Autorité environnementale

**Avis délibéré de l'autorité environnementale concernant
le projet
de rocade ouest de Mende en Lozère**

n°Ae: 2011- 16

Circulation à l'heure de pointe du soir dans Mende

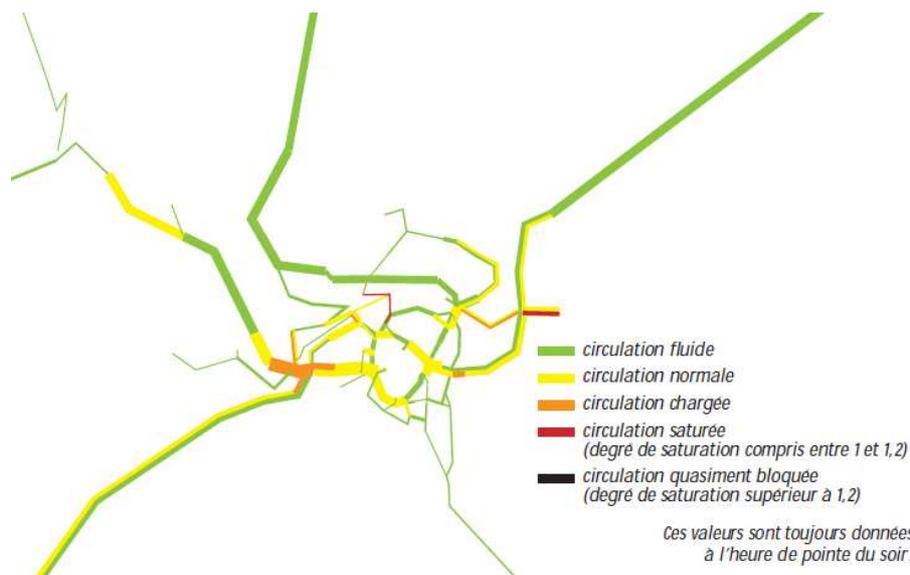
La rocade ouest de Mende assurera également dès sa mise en service des liaisons directes entre les quartiers nord et ouest de Mende (notamment la zone d'activités et de commerces des Ramilles) en évitant un passage par le centre ville où la circulation est décrite comme chargée (voir carte).
